Mission régionale d'autorité environnementale

**AVIS DÉLIBÉRÉ SUR LE
PROJET DE PARC ÉOLIEN DES POMMERAIES
PORTÉ PAR LA SAS PE DES POMMERAIES
COMMUNE DE SAINT-JULIEN-DE-VOUVANTES (44)**

n° PDL 2023-7362

Coupe paysagère depuis Châteaubriant (nord-ouest) jusqu'au parc éolien de Chanveaux (sud-est) (source : dossier)

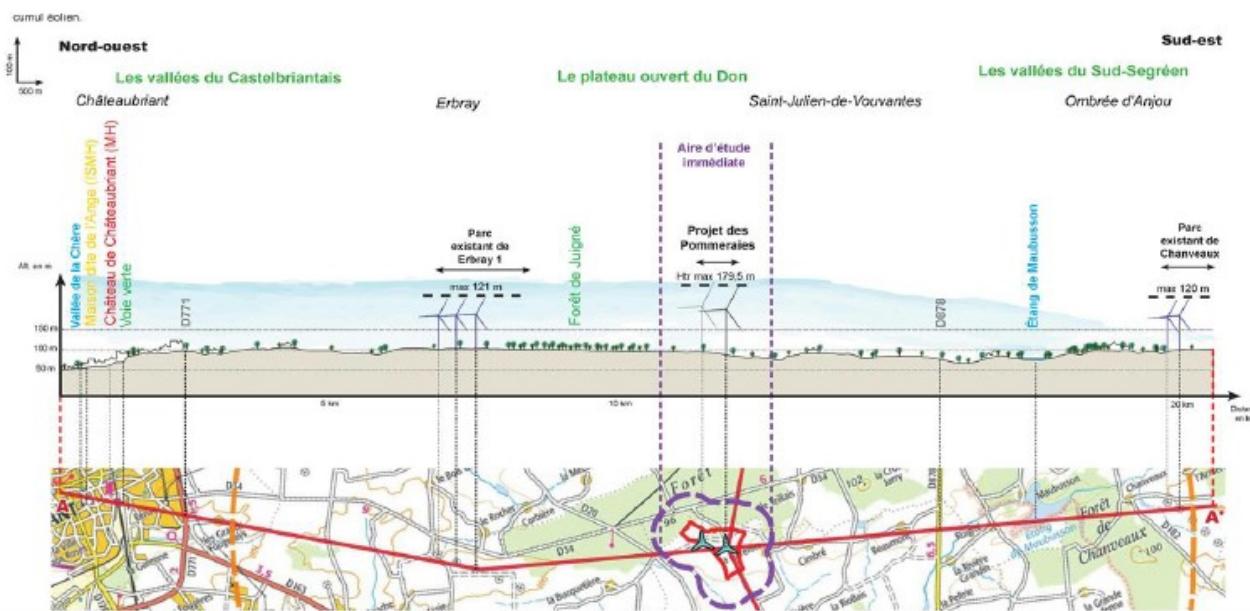
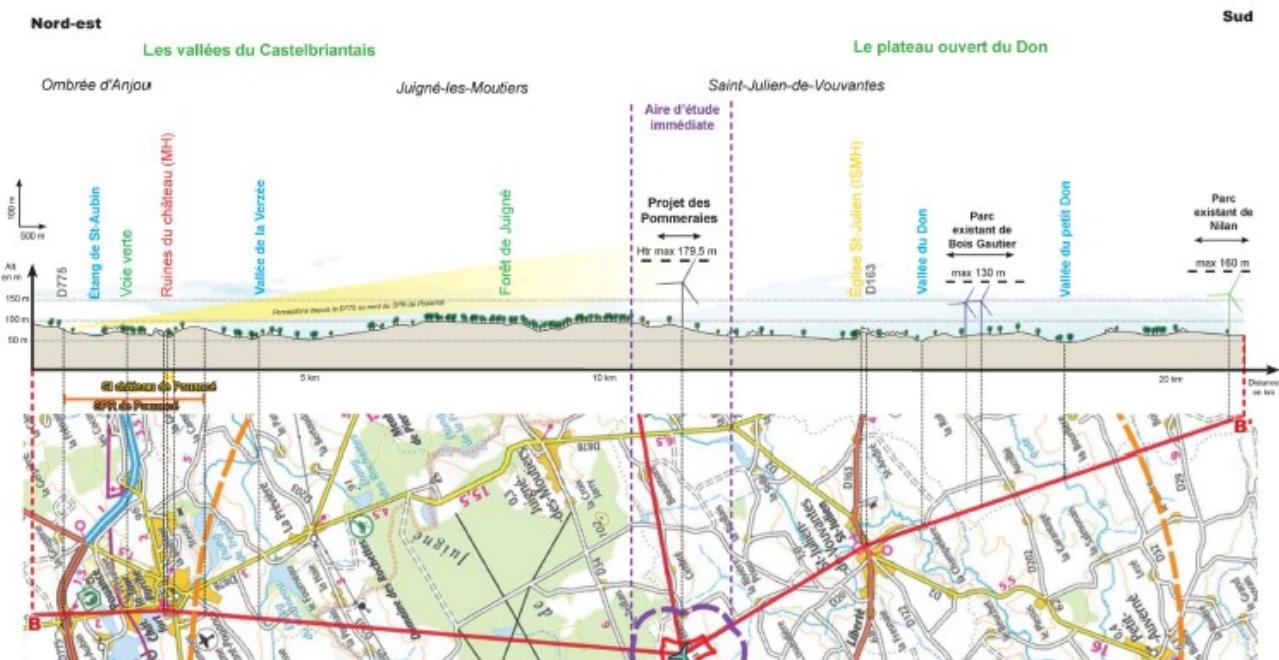
Impacts cumulés	OUI	A compléter
Le territoire présente une densité notable de parcs éoliens (11 parcs en fonctionnement au niveau de l'AEE, d'autres en projet, soit un potentiel de 71 éoliennes dont 19 à moins de 5 kilomètres de la ZIP ⁶).		
<p><u>Saturation visuelle</u> : Selon le dossier, les effets du relief atténuent les effets d'inter-visibilité surtout perceptibles depuis les crêtes. Les risques de saturation visuelle et d'effet d'encerclément sont étudiés à partir de cinq points positionnés sur des secteurs d'ouverture visuelle, donc souvent en périphérie de bourg : hameau de la Baudussais, entrée est du bourg de Saint-Julien-de-Vouvantes, sortie nord-est Petit Auverné, Hippodrome des Bigaudières à Erbray, sortie est du bourg de Soudan. Le seuil d'alerte⁷ concernant le plus grand angle de vision sans éolienne est atteint au niveau des bourgs de Saint-Julien-de-Vouvantes (81°) et d'Erbray (110,5°) avant même réalisation du projet et n'évolue pas notablement après implantation des deux nouvelles éoliennes.</p> <p><u>Effet barrière</u> : le dossier rappelle la nécessité d'appréhender les projets éoliens de façon globale, à l'échelle d'un territoire, afin de mesurer les impacts sur les couloirs de migration de l'avifaune (déviation du trajet migratoire sur plusieurs kilomètres induisant des dépenses énergétiques supplémentaires, la mise en péril des individus voire de leur reproduction) ainsi que l'effet barrière compromettant l'accès à des secteurs de nidification ou d'alimentation. Une traduction cartographique des principaux corridors connus à l'échelle de territoire retenue pour l'examen des effets cumulés avec d'autres parcs, notamment les corridors migratoires, illustrerait de façon plus explicite l'analyse conduite.</p> <p><u>Mortalité</u> : Des données issues des suivis de la mortalité de l'avifaune et des chiroptères, effectués entre 2007 et 2019 sur 33 parcs (156 éoliennes) à l'échelle des Pays de la Loire, sont mobilisées pour quantifier et identifier les espèces les plus sensibles aux projets éoliens (notamment Mouette rieuse, Faucon crécerelle, Martinet noir, Buse variable, Pipistrelle commune, de Nathusius et de Kuhl) ainsi que les contextes optimisant les risques (trop grande proximité de milieux attractifs comme le bocage, les lisières et les boisements). Selon le retour d'expériences, il semble que le bridage est généralement mis en place et contribue efficacement à diminuer la mortalité.</p> <p>S'agissant de l'effet barrière et de la mortalité complémentaire potentiellement apportée sur l'avifaune et les chiroptères à l'échelle rapprochée, le dossier se limite à indiquer que ce n'est que dans le cadre d'une actualisation simultanée des suivis réalisés au niveau de l'ensemble des parcs de ce secteur que des conclusions pourront être tirées sur leur impact cumulé sur certaines espèces (population, mortalité, reproduction...) sans préciser comment cette coordination sera effectivement mise en œuvre.</p>

Étude des variantes en phase de travaux par rapport aux enjeux environnementaux (source : dossier)
La version V3bis a la même implantation que la V3

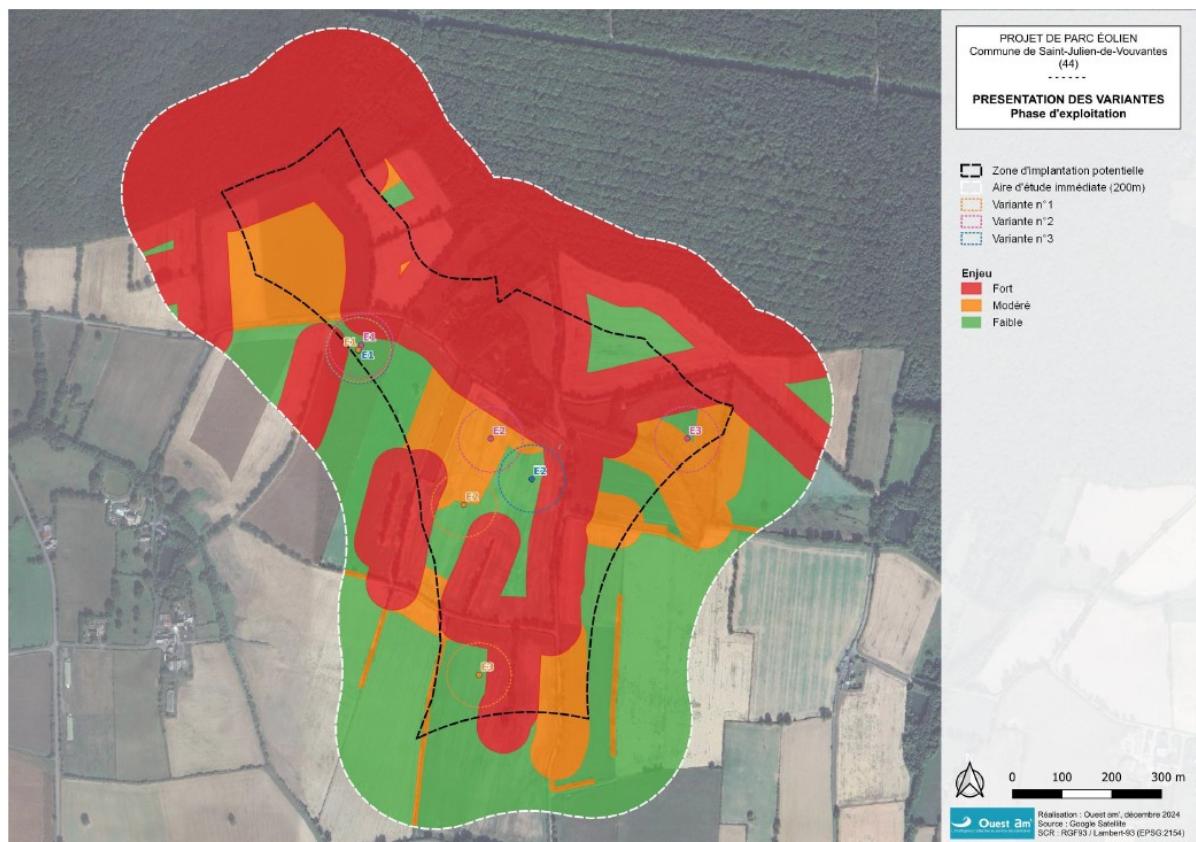
Selon le dossier, quatre secteurs de la commune pouvaient être propices à l'implantation d'un projet éolien mais seul le secteur retenu favorise la réalisation du projet (surface, disponibilité foncière, limitation des nuisances pour les habitants). Ainsi, il est affirmé que la délimitation du secteur d'implantation au nord de la commune répond à des critères de gisement éolien, d'évitement de zones à forts enjeux environnementaux (dont les boisements et les haies), d'éloignement des habitations (500 mètres) et des axes routiers, du respect d'une inter-distance de 300 à 400 mètres entre les deux turbines (évitement de l'effet de sillage¹⁰), de la proximité du raccordement au réseau public (environ 11 kilomètres). Quatre variantes ont été étudiées dont une variante complémentaire (3bis) intégrée au dossier depuis sa version initiale de 2022 du fait de la levée d'une contrainte aéronautique limitant le gabarit en bout de pale des turbines à 165 mètres. La variante 3bis (variante retenue) propose une version avec un bout de pale à 179,5 mètres. Il serait pertinent d'expliquer pourquoi seule la variante 3 a bénéficié d'une deuxième version (V3 bis) suite au choix du nouveau gabarit d'éolienne. A titre d'illustration, une variante reposant sur la variante n°1 en excluant l'éolienne E2, avec le nouveau modèle d'éolienne pourrait également constituer une solution alternative dont les incidences environnementales mériteraient d'être comparées. De la même façon, le moindre éloignement des lisières boisées sur une ZIP qui le permettrait reste peu justifié.
